Objet : BRUXELLES. Quai des Usines, 158-159. Anciennes usines Godin. Demande de permis d'urbanisme portant sur la démolition et la construction d'un centre commercial.
Demande d'avis par la Commission de Concertation.
Dossier traité par R. Van de Perre.

En réponse à votre courrier du 2 février 2012 sous référence, réceptionné le 9 février, nous vous transmettons l'avis **défavorable** formulé par la CRMS en sa séance du 15 février 2012 sur la demande de permis d'urbanisme pour le projet *Just under the Sky* (JUTS). Celle-ci fait suite au dossier de certificat d'urbanisme (délivré le 20/09/2011) qu'elle avait examiné le 21/01/2009 et le 25/05/2011. Le projet n'ayant pas fondamentalement changé depuis, la Commission **confirme son avis négatif sur la démolition du site Godin et sur la construction telle que proposée du centre commercial.** Cet avis est motivé par les raisons suivantes :

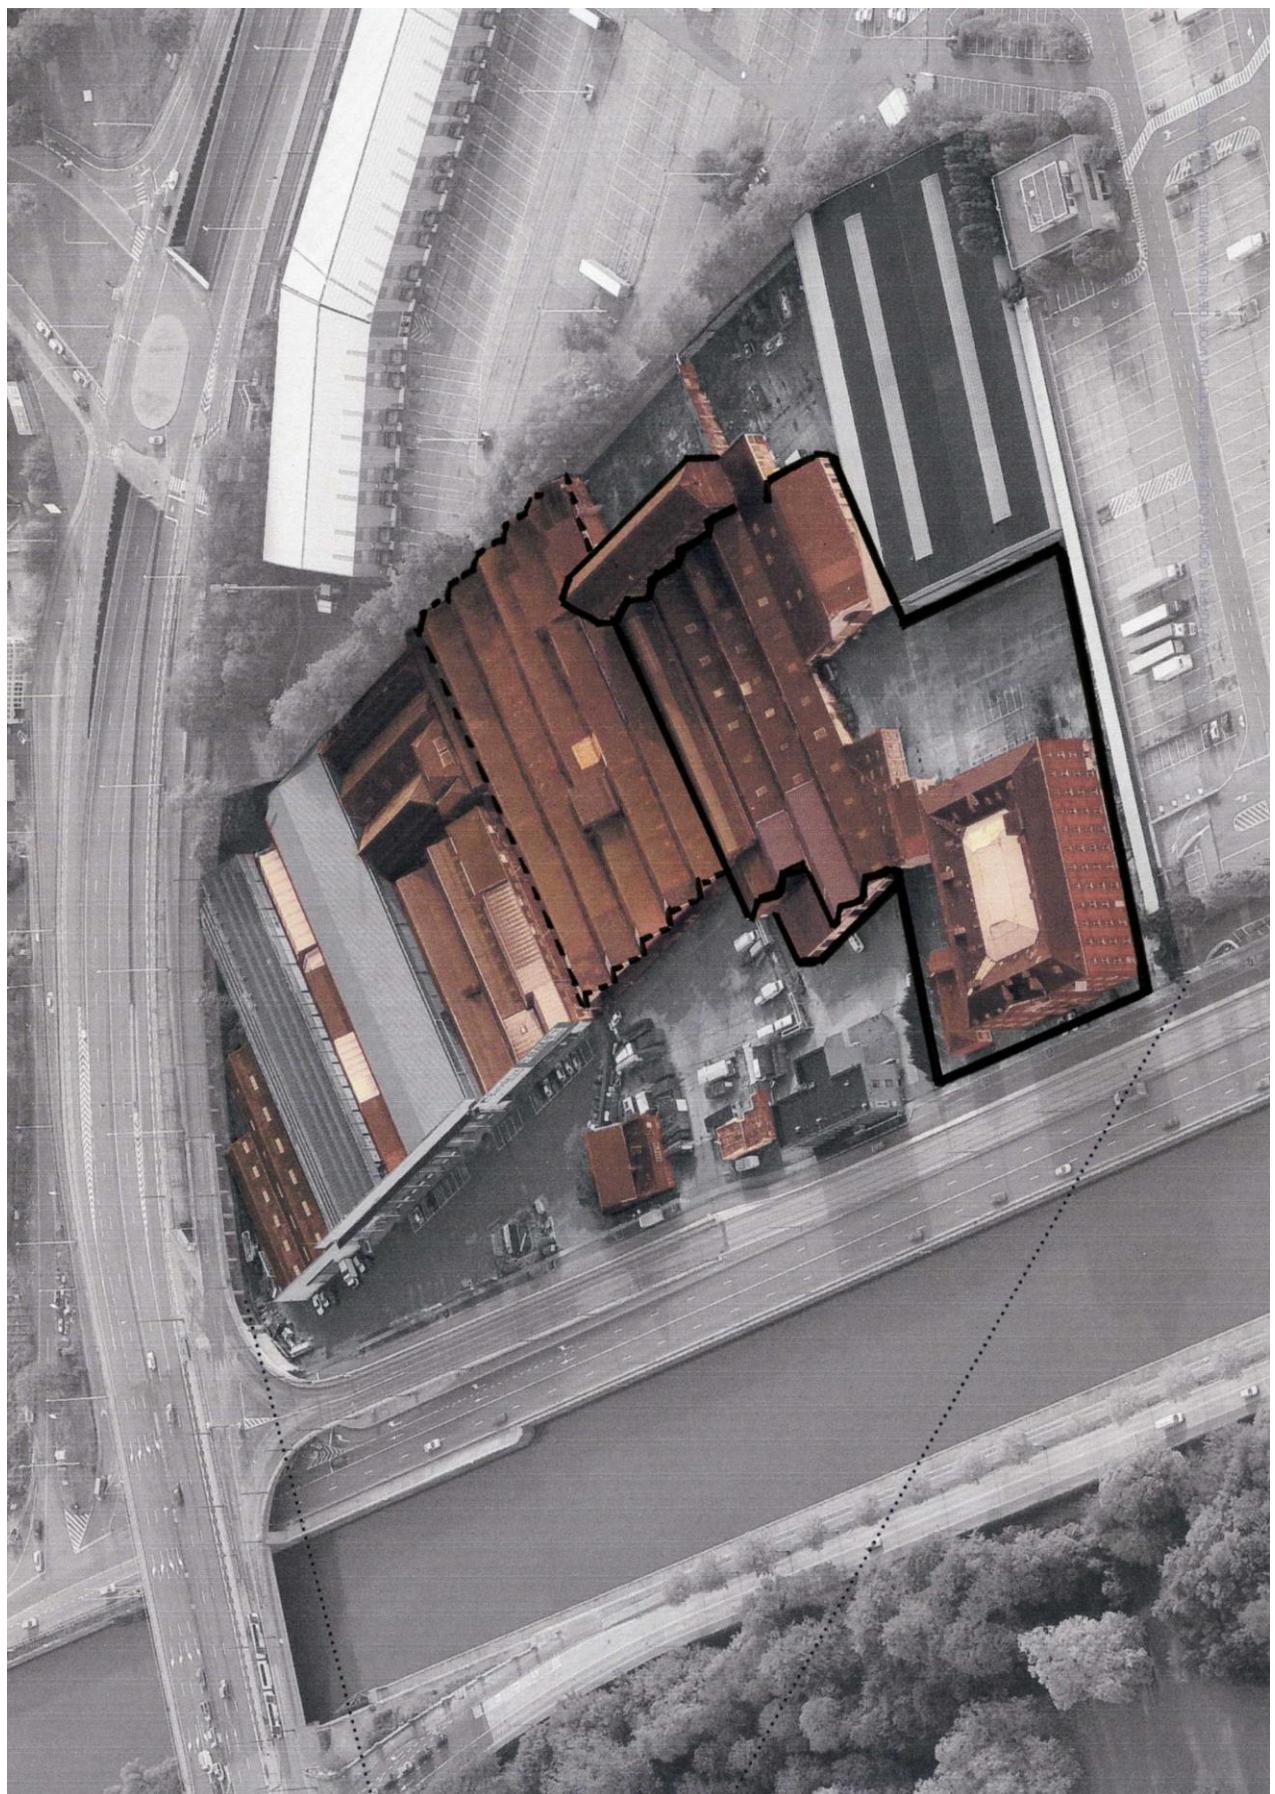
Pour ces raisons et pour conserver sa raison d'être au familistère classé, la CRMS préconise de conserver au minimum la « cathédrale » ainsi que les quatre halles qui s'appuient sur celle-ci en plus de la nef monumentale du magasin d'expédition et les bâtiments annexes au familistère. Elle estime que c'est à ce prix seulement que pourrait être préservée « la valeur mémorielle du site » à laquelle le Gouvernement a conditionné la réalisation du projet. La conservation de la batterie des 5 halles mitoyennes augmenterait encore la cohérence de l'ensemble (parties respectivement indiquées par un trait continu et un trait pointillé sur le schéma repris ci-après).
